「玄海原子力発電所 1 号機原子炉容器の健全性について」

(1 月 23 日意見聴取会資料 3) への質問

2012 年 2 月 3 日提出

井野博満

玄海1号炉 原子炉容器胴部中性子照射脆化に対する PTS 評価結果

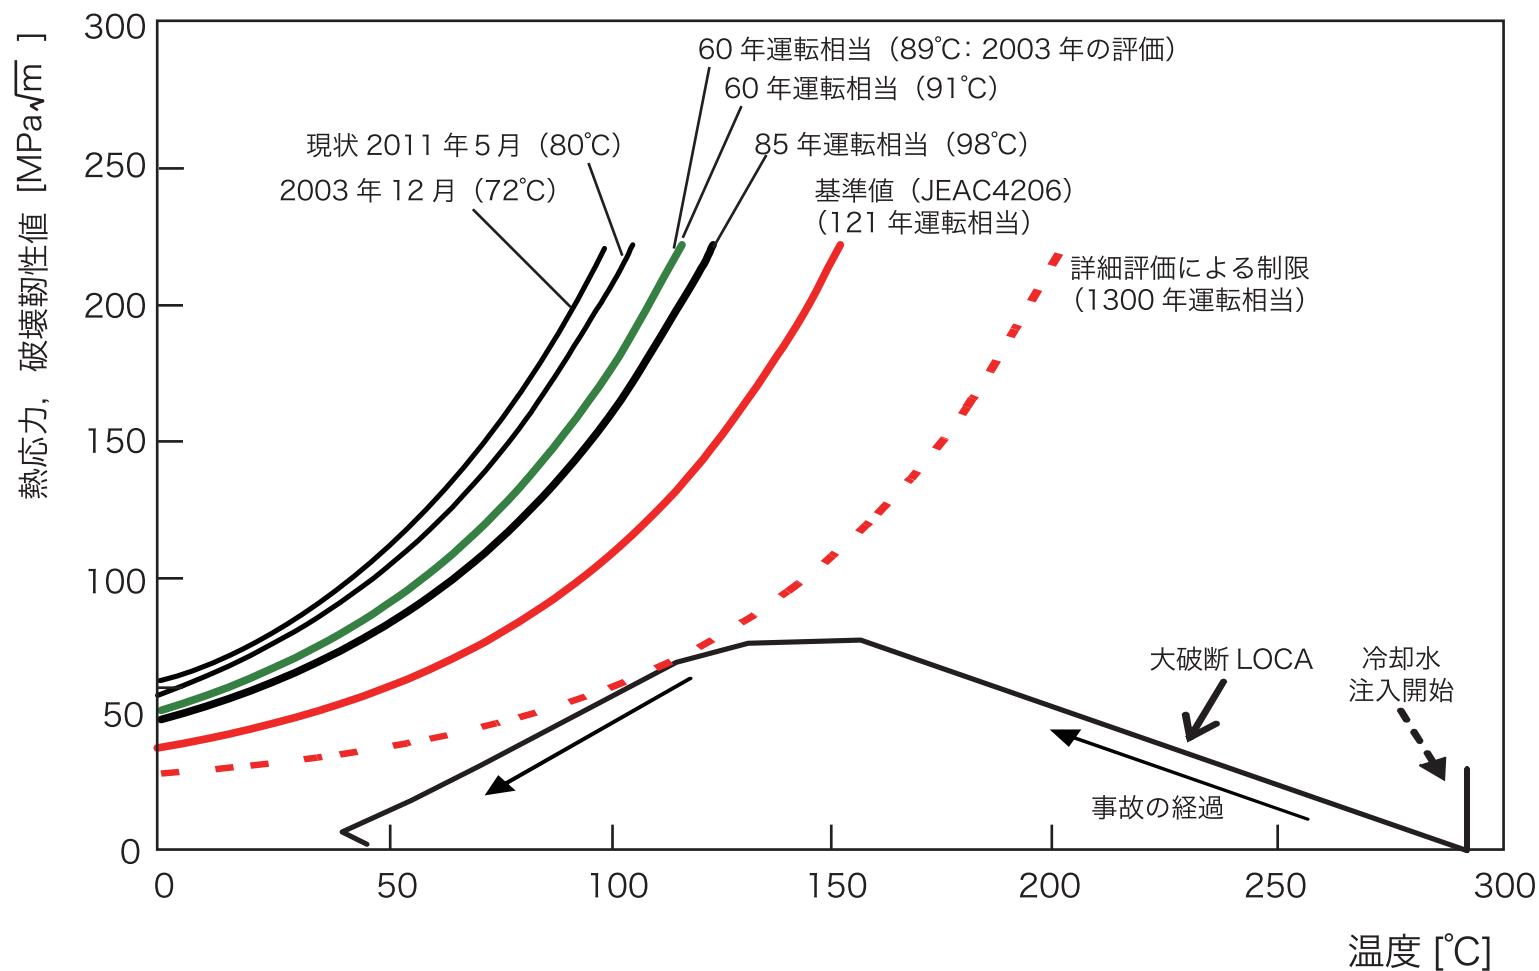
2.3 第 5 回意見聴取会に筆者が提出した図（本質問書に図 1 として再添付）は、「高経年化技術評価書」（2003 年 9 月）における解析結果とホームページ上の図を重ね合わせて作図したものである。2003 年評価に比べて、現在の評価は照射脆化予測曲線を大幅に上方修正したにもかかわらず、両者の 60 年時点の K_{1c} 曲線がほとんど変わらないのは奇妙である。2003 年評価では、 $T_p=89^{\circ}\text{C}$ と記されており、ホームページ上の予測曲線は、間違えて 60 年時点での脆性遷移温度であるとする 91°C を（8）式に入れたのではないのか。

図2: 松原・岡村論文: PTS評価

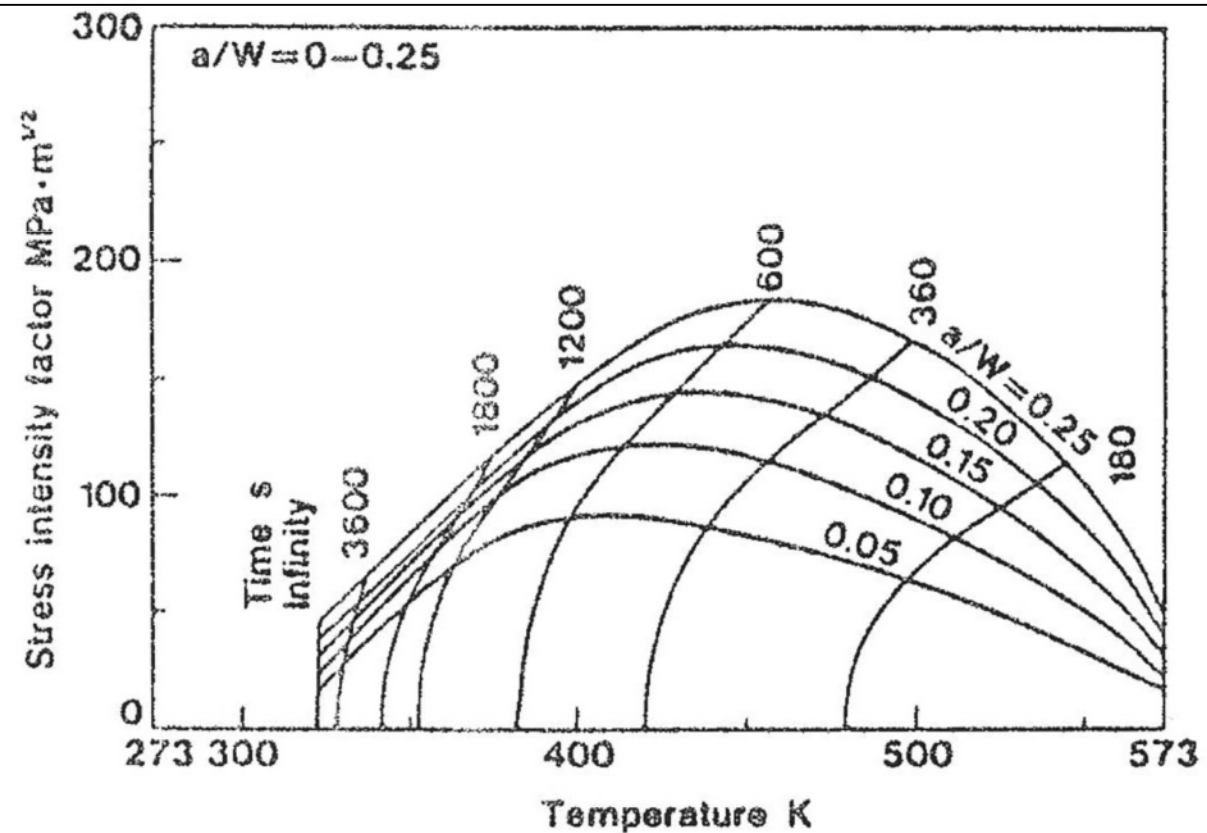
2.4 压力容器急冷時における発生応力に対応する応力拡大係数 K_1 の履歴を示す PTS 状態遷移曲線は、どのように求めたものか。計算手順や設定条件、計算で用いたパラメータなどを示していただきたい。添付した図 2 は、松原・岡村の研究論文(*)の PTS 解析結果を示した図である。この論文では、直径 3.37m、厚さ 168mm の円筒壁にき裂が存在する例を解析しており、玄海 1 号機とほぼ同じ仕様の原子炉压力容器を想定している。JEAC4201-2007 にもとづき、深さ 10mm、長さ 60mm の軸方向の半楕円表面欠陥を想定すると図中のパラメータであるき裂深さ a と板厚 W の比： $a/W=10/168=0.06$ となる。このときの PTS 曲線は、玄海 1 号について事業者が求めた曲線よりかなり上方に位置する。この違いはどこから生じたか、p 10 の評価は安全側になっていないのではないのか。
